## Keuringsverslag van een elektrische laagspanning- en zeer lage spanningsinstallatie

**NIET CONFORM**

Straatnaam Jozef van Hovestraat  
Huisnummer 61  
Busnummer  
Postcode 1950  
Gemeente Kraainem  
Land België

Controlebezoek van een oude huishoudelijke elektrische installatie van een wooneenheid bij verkoop op vraag van de verkoper volgens (KB 08/09/2019) - AREI Boek 1- 8.4.2. en 8.2.1. en 4.2.4.3.

Afbeelding schakel- en verdeelbord:

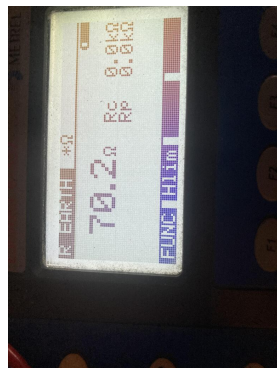
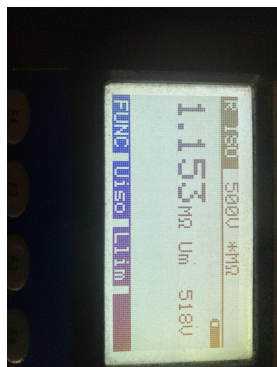
15.09 De genaakbare, naakte onder spanning staande delen zijn onvoldoende afgeschermd. (Boek 1 Afdeling 5.1.4. en 4.2.2.3.)

15.10 Niet gebruikte invoeringen van het verdeelbord zijn niet correct of onvoldoende afgedicht. (Boek 1 Afdeling 5.1.4. en 4.2.2.3.)

17.02 De smeltzekeringhouders of houders van kleine vermogensschakelaars met pennen met een sectie kleiner dan 10mm<sup>2</sup> dienen voorzien te worden van kalibreerelementen. (Boek 1 Onderafdeling 5.3.5.5.A.)

17.07 Smeltzekeringen en vermogensschakelaars ter bescherming van éénzelfde stroombaan moeten dezelfde nominale stroomsterkte hebben. (Boek 1 Onderafdeling 4.4.1.5.)
